**Forum mondial de l'harmonisation
des Règlements concernant les véhicules**

103^e session

Règlement n° 107 (Véhicules des catégories M₂ et M₃):**Propositions relatives à de nouveaux amendements****Proposition de série 06 d'amendements au Règlement n° 107
(Véhicules des catégories M₂ et M₃)****Communication de l'expert de la Commission européenne***

Exemples de marque d'homologation

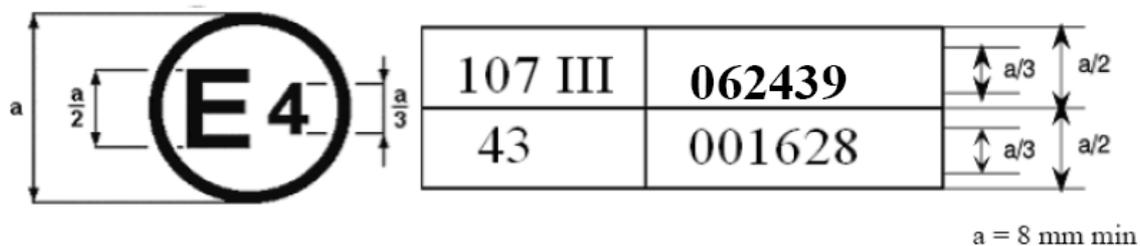
La marque d'homologation ci-dessus, ... sous le numéro **062439**.
Ce numéro ... modifié par la série **06 d'amendements**.
